H24-B11-1

記事	報告書作成用柱状図(H26年9月)⇒申請書用柱状図
1~7	・堆積物の記載は、埋土、砂礫等の性状を示すこととし、“岩種区分”欄に対応した層相名を記載。

H24-B11-2

報告書作成用柱状図
(H26年9月)

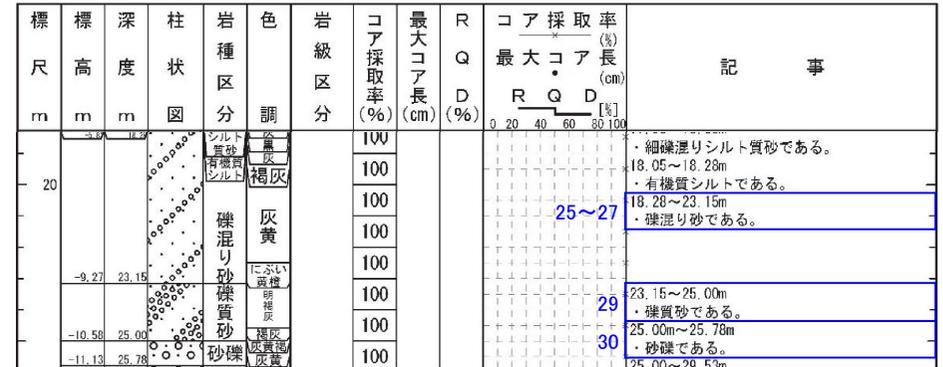
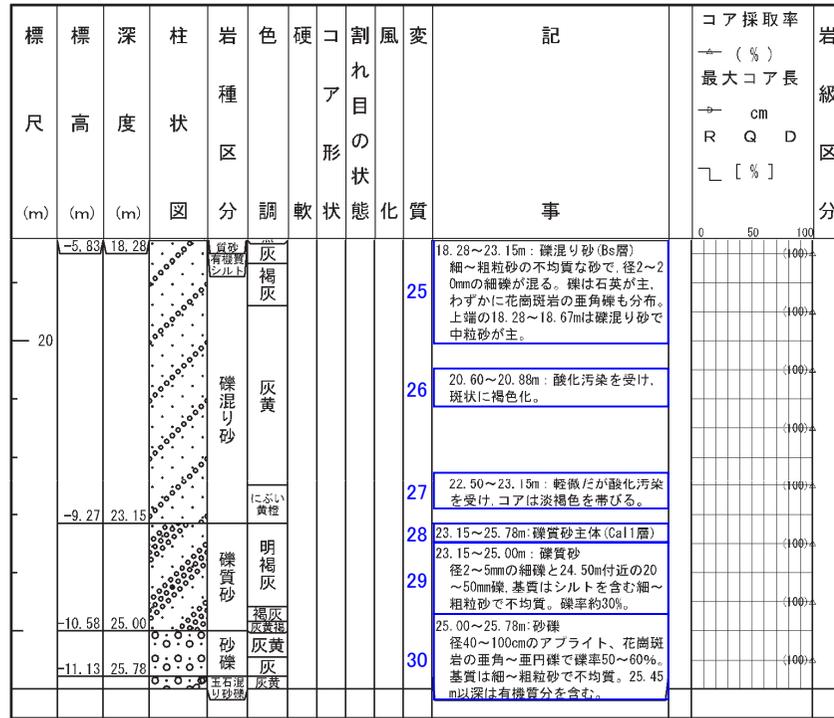
記事	報告書作成用柱状図(H26年9月)⇒申請書用柱状図
25~27	・堆積物の記載は、埋土、砂礫等の性状を示すこととし、“岩種区分”欄に対応した層相名を記載。
28	・区間毎の性状を個別に記載しているため、礫質砂主体とのまとめ書きについては削除。
29	・堆積物の記載は、埋土、砂礫等の性状を示すこととし、“岩種区分”欄に対応した層相名を記載。
30	・堆積物の記載は、埋土、砂礫等の性状を示すこととし、“岩種区分”欄に対応した層相名を記載。

報告書作成用柱状図
(H26年9月)

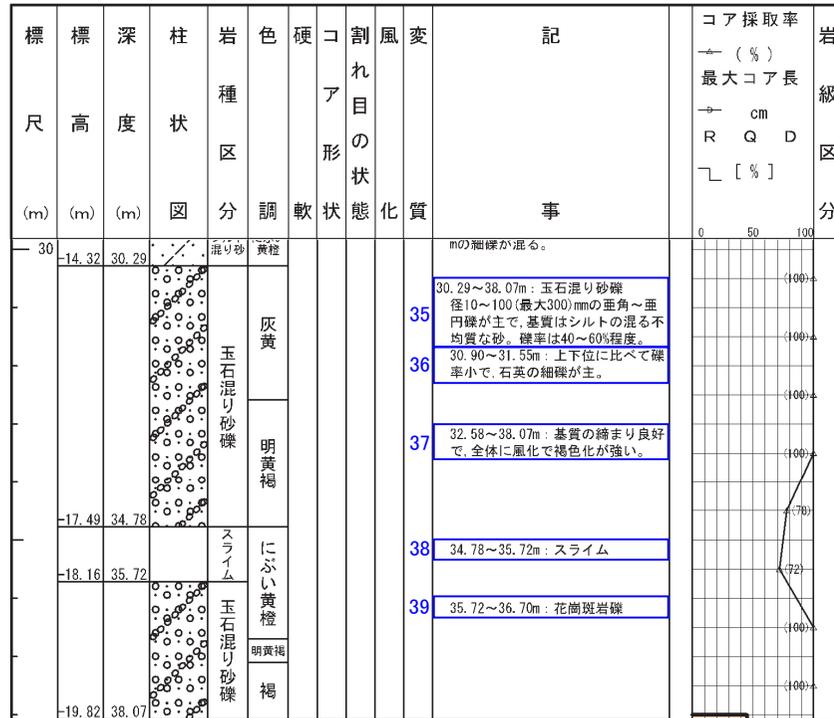
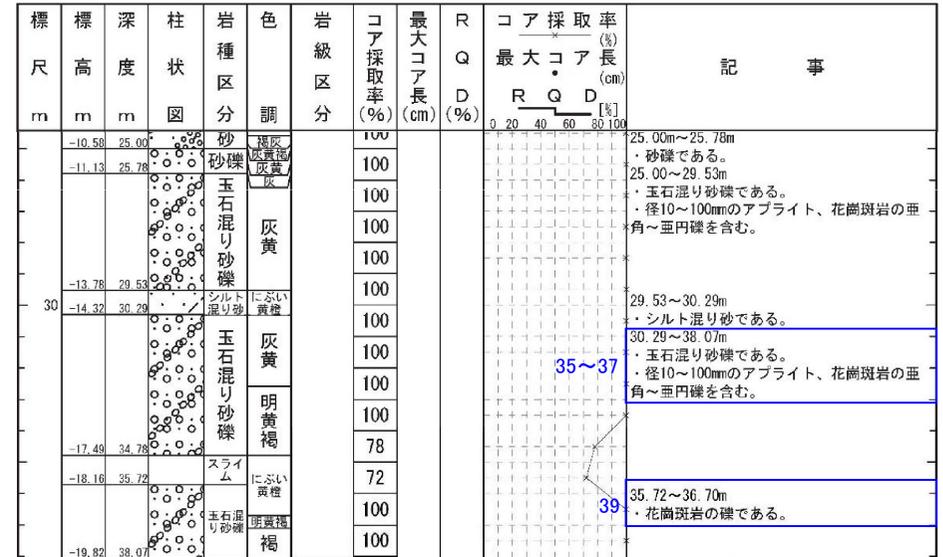
記事	報告書作成用柱状図(H26年9月)⇒申請書用柱状図
35~37	・堆積物の記載は、埋土、砂礫等の性状を示すこととし、“岩種区分”欄に対応した層相名を記載。 ・周囲に比べ含まれる礫が大きく、目立つことから、礫の特徴として、礫径、礫種、円磨度を記載。
38	・スライム区間については、“岩種区分”欄に記載しているため削除。
39	・変更なし

報告書作成用柱状図
(H26年9月)

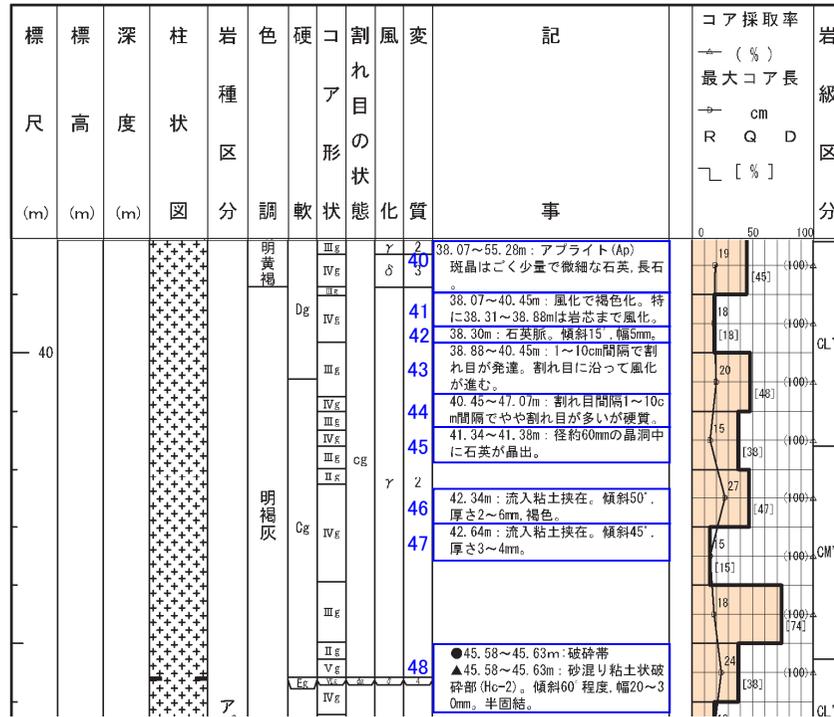
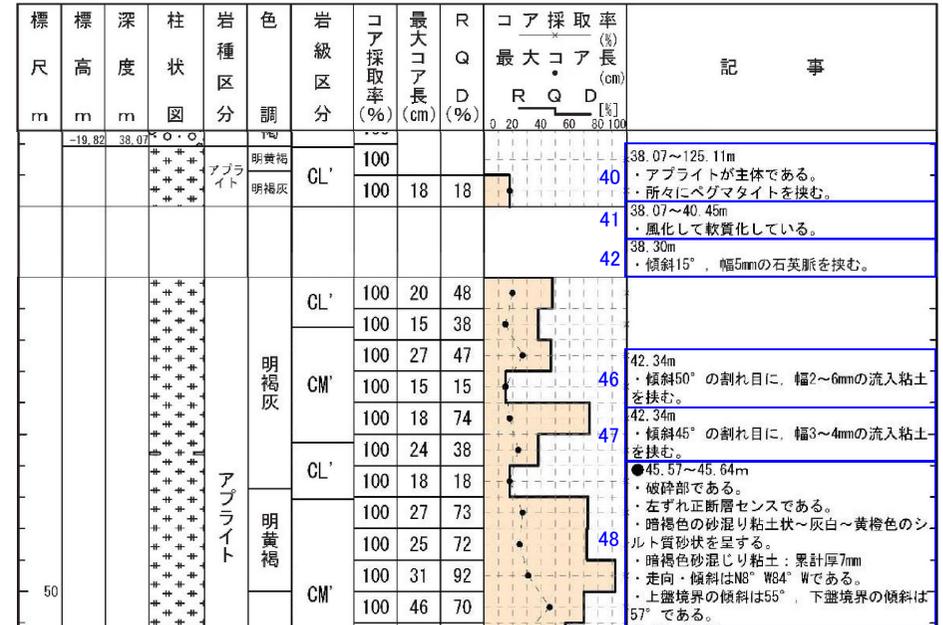
記事	報告書作成用柱状図(H26年9月)⇒申請書用柱状図
40	<ul style="list-style-type: none"> 一般的な岩相であり、斑晶の種類については、特に目立つ区間のみ記載することとしており、特に目立つ区間ではないため削除。 記事No.58,60,61,63に基づき、ペグマタイトの挟在を追記。
41	<ul style="list-style-type: none"> “硬軟”欄に基づき、軟質化していると記載。 色調については補足的なものであるため削除。 風化の程度については、岩級区分で示しているため、岩芯まで風化との記載は削除。
42	<ul style="list-style-type: none"> 変更なし
43	<ul style="list-style-type: none"> 割れ目の発達程度については、RQD, 最大コア長, 岩級区分で示しているため削除。 割れ目沿いの風化の程度については、当該区間の周囲と明瞭な差が認められないため削除。
44	<ul style="list-style-type: none"> 硬軟や割れ目の発達程度については、RQD, 最大コア長, 岩級区分で示しているため削除。
45	<ul style="list-style-type: none"> 割れ目沿いの鉱物晶出については、補足的なものであるため削除。
46	<ul style="list-style-type: none"> 変更なし
47	<ul style="list-style-type: none"> 深度42.64m→42.34m^{※2}
48	<ul style="list-style-type: none"> 色調, 粒度, 粘土の累計幅, 境界の傾斜について、申請前までに別途行っていた、地盤安定解析用の物性値設定を目的とした破砕部の再観察の結果に基づき記載。 深度45.58～45.63m→45.57～45.64m^{※2} 薄片観察の結果で得られた最新活動面の変位センスを記載。 ポアホールテレビの解析結果による最新活動面の走向・傾斜を記載。 硬軟については、申請書では記載しないこととしているため削除。

報告書作成用柱状図
(H26年9月)

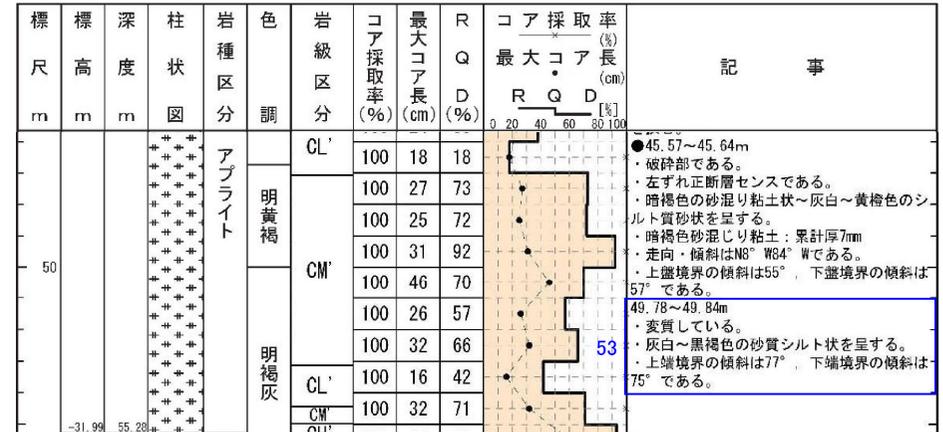
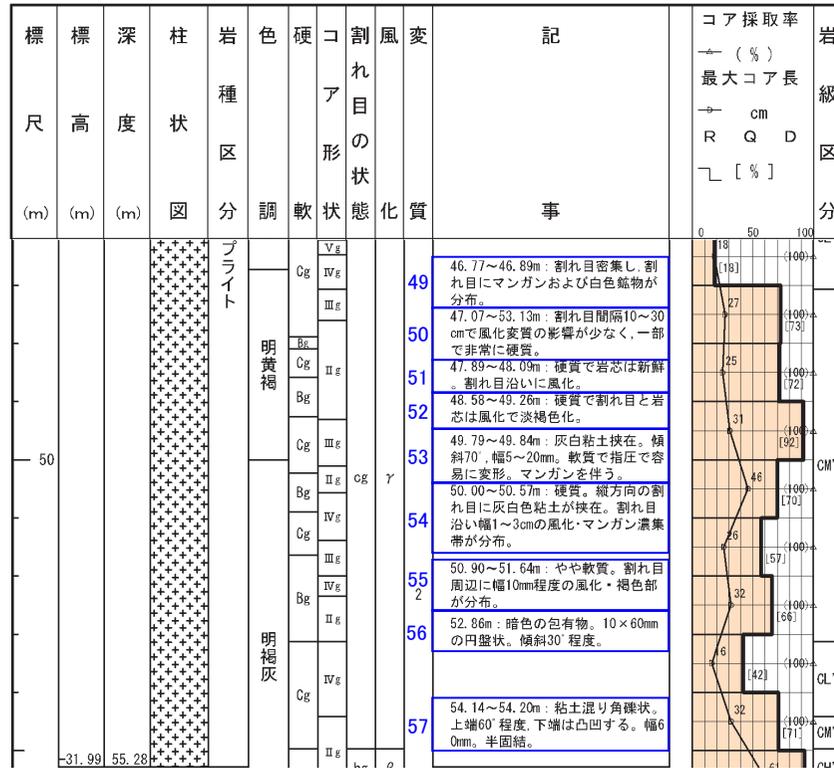
記事	報告書作成用柱状図(H26年9月)⇒申請書用柱状図
49	・割れ目の発達程度については、RQD、最大コア長、岩級区分で示しているため削除。 ・割れ目沿いのマンガン、鉱物晶出については、補足的なものであるため削除。
50	・硬軟や割れ目の発達程度については、RQD、最大コア長、岩級区分で示しているため削除。
51	・硬軟の程度については、岩級区分で示しているため削除。 ・割れ目沿いの風化については、補足的なものであるため削除。
52	・硬軟については、岩級区分で示しているため削除。 ・色調については、補足的なものであるため削除。
53	・深度、変質、粒度、境界の傾斜については、申請書前までに別途行っていた、地盤安定解析用の物性値設定を目的とした再観察の結果に基づき記載。
54	・硬軟については、岩級区分で示しているため削除。 ・粘土を挟在するが、直線性に乏しく、周囲の岩盤に劣化が認められないことから削除。 ・割れ目沿いの風化、マンガンについては、補足的なものであるため削除。
55	・割れ目沿いの風化、変色については、補足的なものであるため削除。 ・硬軟の程度については、岩級区分で示しているため削除。
56	・包有物については、補足的なものであるため削除。
57	・粘土混じり角礫状を呈するが、掘削時の機械割れと判断し削除。

報告書作成用柱状図
(H26年9月)

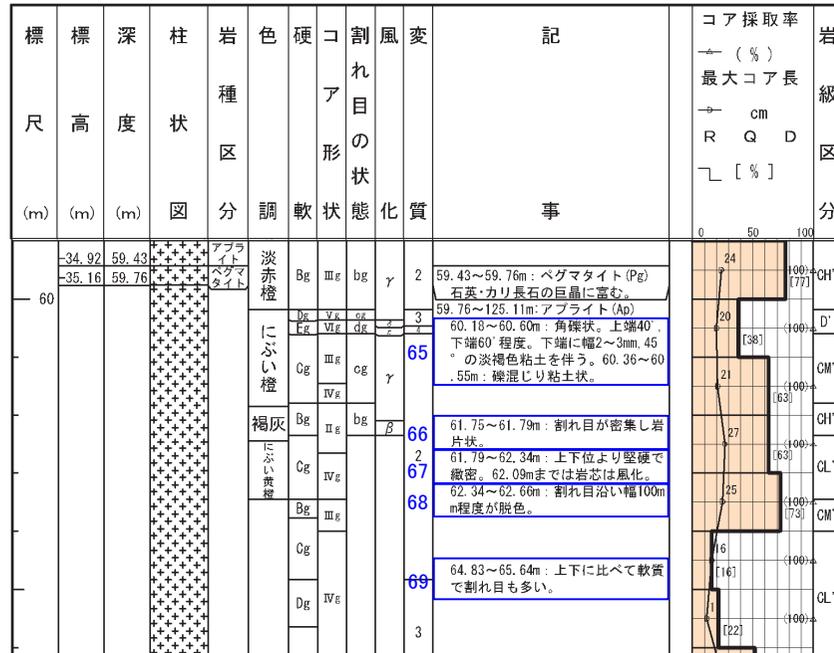
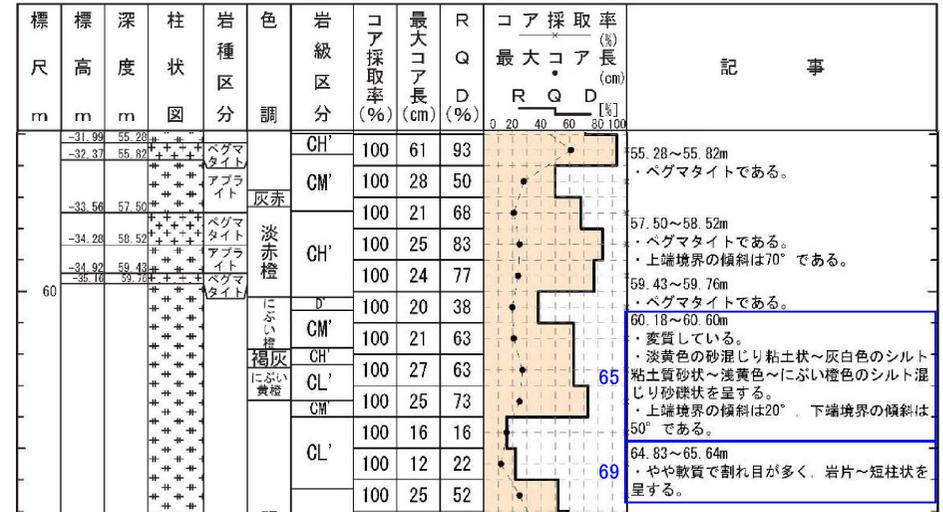
記事	報告書作成用柱状図(H26年9月)⇒申請書用柱状図
65	<ul style="list-style-type: none"> “変質”欄に基づき、変質していると記載。 色調、粒度については、申請書前までに別途行っていた、地盤安定解析用の物性値設定を目的とした再観察の結果に基づき記載。 上端境界の傾斜40° →20° ※1 下端境界の傾斜45° →50° ※2
66	<ul style="list-style-type: none"> 割れ目の発達程度については、RQD、最大コア長、岩級区分で示しているため削除。
67	<ul style="list-style-type: none"> 硬軟の程度については、岩級区分で示しているため削除。 風化の程度については、当該区間の周囲と明瞭な差が認められないため削除。
68	<ul style="list-style-type: none"> 割れ目沿いの脱色については、補足的なものであるため削除。
69	<ul style="list-style-type: none"> 割れ目の発達程度については、“コア形状”欄に基づき岩片~短柱状と追記。 硬軟については、岩級区分で示しているため削除。

報告書作成用柱状図
(H26年9月)

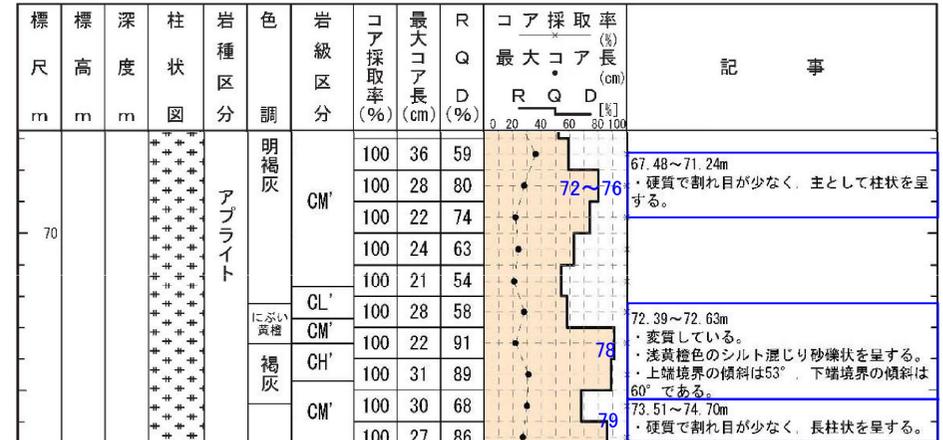
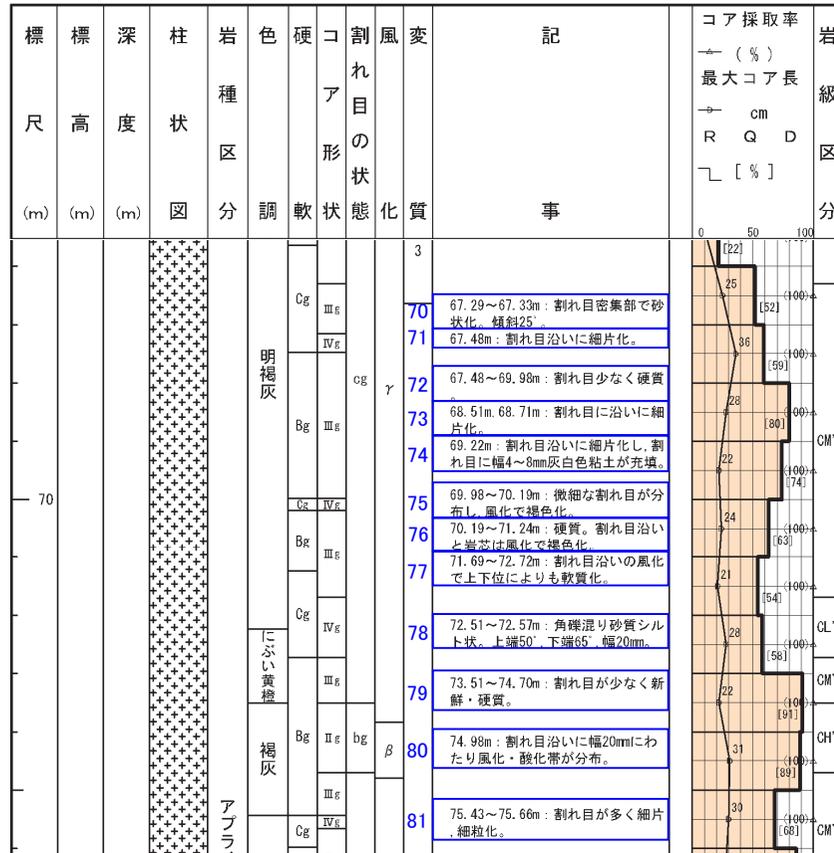
記事	報告書作成用柱状図(H26年9月)⇒申請書用柱状図
70	・割れ目が発達し砂状化するが、直線性や連続性に乏しいことから削除。
71	・割れ目沿いで細片化するが、掘削時の機械割れと判断し削除。
72~76	・“硬軟”欄に基づき硬質と記載。 ・“コア形状”欄に基づき柱状と記載。 ・一部割れ目沿いで細片化し粘土を挟在するが、連続性に乏しく、周囲の岩盤に劣化が認められないことから削除。 ・割れ目沿いの風化については、補足的なものであるため削除。
77	・硬軟の程度については、岩級区分で示しているため削除。 ・割れ目沿いの風化については、補足的なものであるため削除。
78	・変質、色調、粒度、境界の傾斜については、申請書前までに別途行っていた、地盤安定解析用の物性値設定を目的とした再観察の結果に基づき記載。 ・深度72.51~72.57m→72.39~72.63m※1、※4
79	・“コア形状”欄に基づき長柱状と記載。
80	・割れ目沿いの風化、酸化については、補足的なものであるため削除。
81	・割れ目沿いで細粒、細片化するが、掘削時の機械割れと判断し削除。

報告書作成用柱状図
(H26年9月)

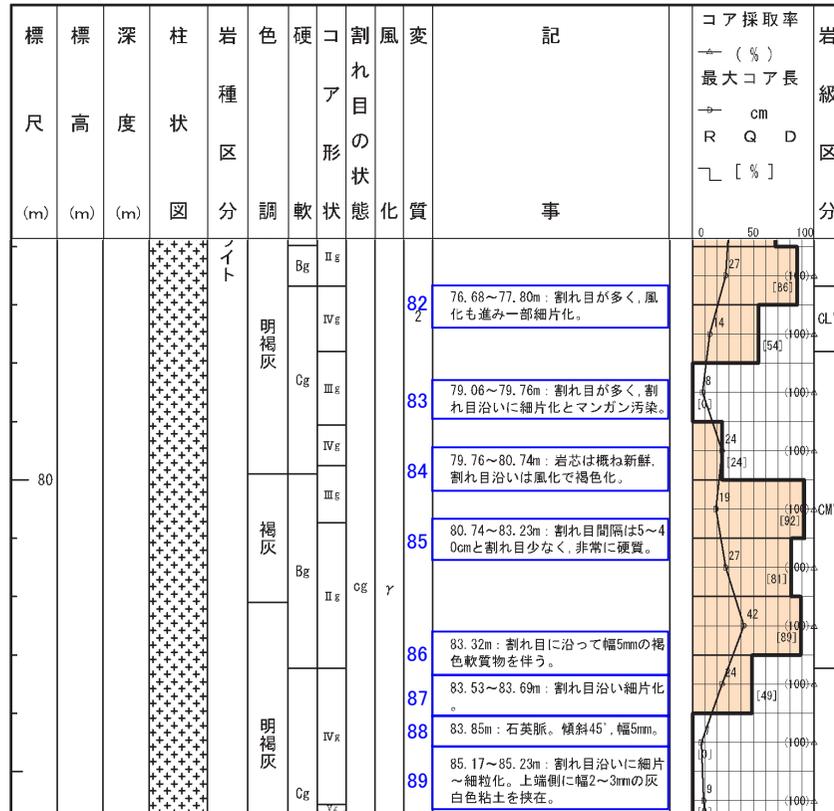
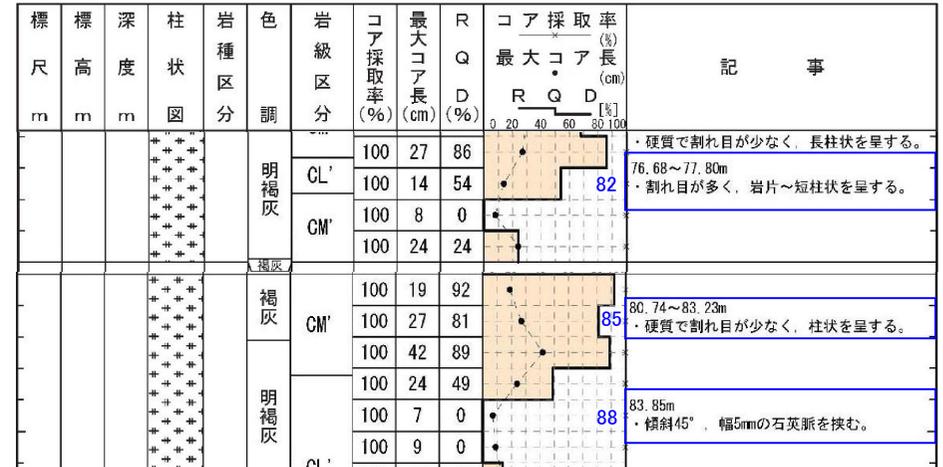
記事	報告書作成用柱状図(H26年9月)⇒申請書用柱状図
82	・割れ目の発達程度については、“コア形状”欄に基づき岩片~短柱状と記載。 ・風化程度については、当該区間の周囲と明瞭な差が認められないため削除。
83	・割れ目の発達程度については、RQD、最大コア長、岩級区分で示しているため削除。 ・割れ目沿いで細片化するが、挟在物の連続性に乏しく、周囲の岩盤に劣化が認められないことから削除。 ・割れ目沿いのマンガン汚染については、補足的なものであるため削除。
84	・風化程度については、当該区間の周囲と明瞭な差が認められないため削除。
85	・割れ目の発達程度については、“コア形状”欄に基づき柱状と記載。
86	・割れ目沿いに軟質物を伴うが、連続性に乏しく、周囲の岩盤に劣化が認められないことから削除。
87	・割れ目沿いで細片化するが、掘削時の機械割れと判断し削除。
88	・変更なし
89	・割れ目沿いで細片化し粘土を挟在するが、粘土は直線性や連続性に乏しいことから削除。

報告書作成用柱状図
(H26年9月)

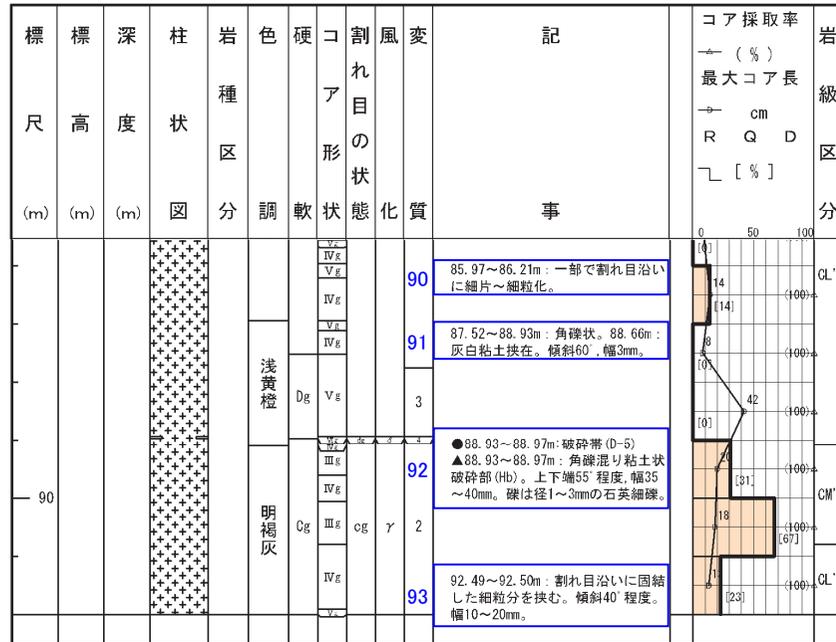
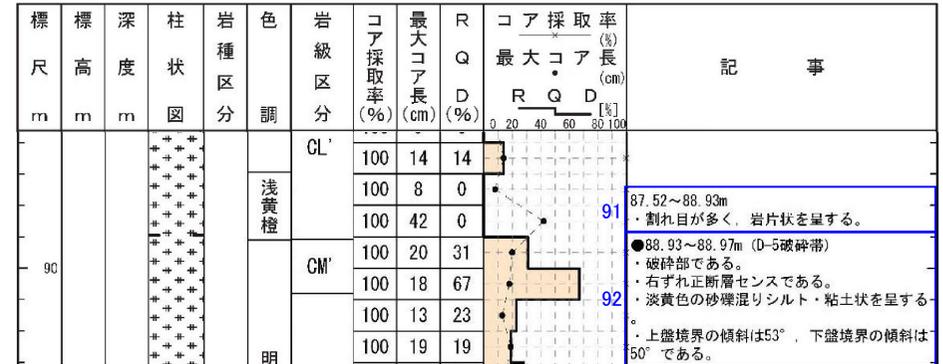
記事	報告書作成用柱状図(H26年9月)⇒申請書用柱状図
90	・割れ目沿いで細片~細粒化するが、挟在物の連続性に乏しく、周囲の岩盤に劣化が認められないことから削除。
91	・“コア形状”欄に基づき岩片状と記載。 ・粘土を挟在するが、周囲の岩盤に劣化が認められないことから削除。
92	・薄片観察の結果で得られた最新活動面の変位センスを記載。 ・色調、粒度、境界の傾斜については、申請書前までに別途行っていた、地盤安定解析用の物性値設定を目的とした破砕部の再観察の結果に基づき記載。
93	・割れ目沿いで細粒分を挟在するが、連続性に乏しく、周囲の岩盤に劣化が認められないことから削除。

報告書作成用柱状図
(H26年9月)

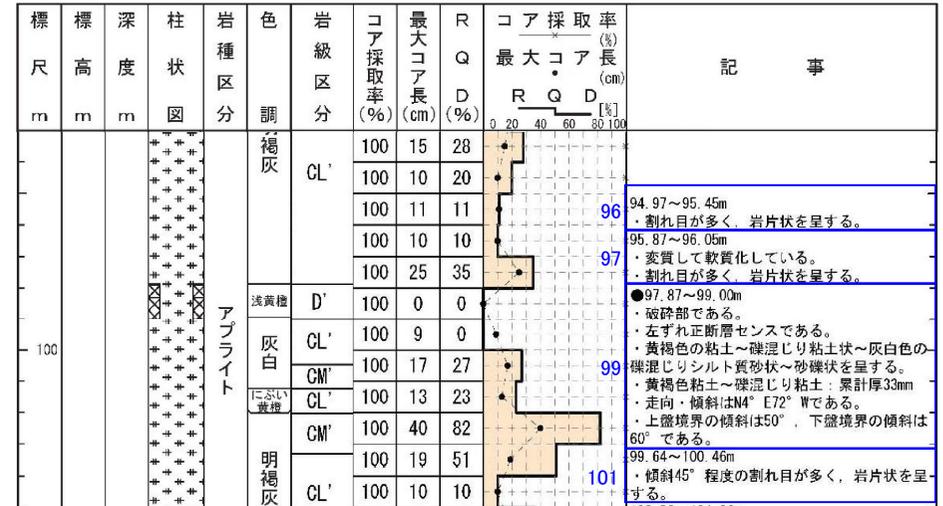
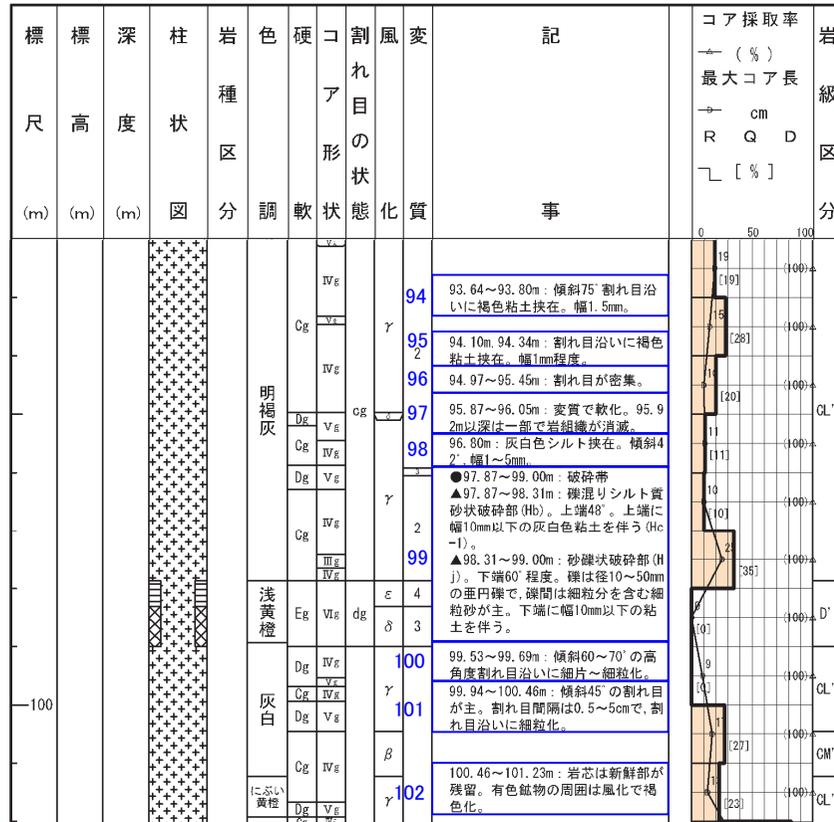
記事	報告書作成用柱状図(H26年9月)⇒申請書用柱状図
94	・一部に粘土を挟在するが、直線性や連続性に乏しく、周囲の岩盤に劣化が認められないことから削除。
95	・粘土を挟在するが、周囲の岩盤に劣化が認められないことから削除。
96	・“コア形状”欄に基づき岩片状と記載。
97	・“コア形状”欄に基づき岩片状と記載。 ・原岩組織の残留の程度については、岩盤の劣化に関する補足的なものであるため削除。
98	・シルトを挟在するが、幅狭く、周囲の岩盤に劣化が認められないことから削除。
99	・薄片観察の結果で得られた最新活動面の変位センスを記載。 ・色調、粒度、粘土の累計幅、境界の傾斜については、申請書前までに別途行っていた、地盤安定解析用の物性値設定を目的とした破碎部の再観察の結果に基づき記載。 ・ポアホールテレビの解析結果による最新活動面の走向・傾斜を記載。
100	・割れ目沿いで細粒～細片化するが、挟在物の連続性に乏しく、周囲の岩盤に劣化が認められないことから削除。
101	・割れ目の発達程度については、“コア形状”欄に基づき岩片状と記載。 ・割れ目沿いの細粒化の記載については、挟在物の連続性に乏しく、周囲の岩盤に劣化が認められないことから削除。 ・上端深度99.94m→99.64m ^{※2}
102	・風化については、岩級区分に含めて表示しているため削除。
